**Avis délibéré
de la Mission régionale d'autorité environnementale
Provence-Alpes-Côte d'Azur**

**sur le projet de centrale photovoltaïque au sol au lieu-dit "La
Grande Pélissière" à Saint-Christol (84)**

**N° MRAe
2021APPACA62/2975**

Avis du 1 décembre 2021 sur le projet de centrale photovoltaïque au sol au lieu-dit "La Grande Pélissière" à Saint-Christol (84)

Figure 2: Plan masse (source : p. 167 de l'étude d'impact)

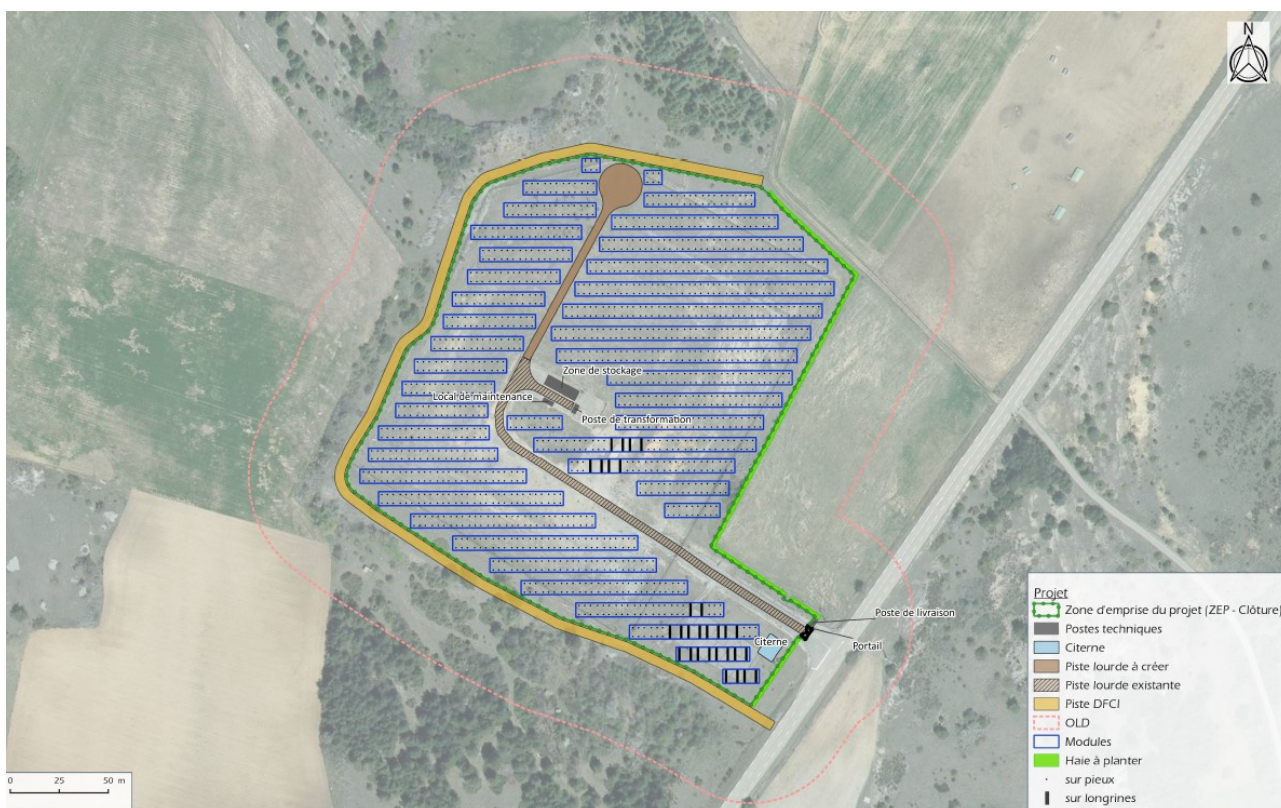
Le parc solaire sera raccordé au poste source de Limans, dans les Alpes de Haute-Provence, ce qui nécessitera des travaux de tranchée et d'enfouissement des câbles électriques sur 11 kilomètres. La MRAe relève que les modalités de ce raccordement ne sont pas décrites. De plus, le périmètre de l'étude d'impact n'intègre pas ce raccordement. La MRAe souligne que le parc et sa ligne de raccordement constituent un même projet au titre de l'article L122-1 du code de l'environnement : il convient d'analyser les impacts du projet dans leur globalité, en précisant le tracé du raccordement et

La MRAe recommande de revoir le périmètre du projet en intégrant, dans l'étude d'impact, le raccordement électrique au poste source (tracé et nature des travaux) et de compléter l'analyse des incidences et les mesures ERC en conséquence.
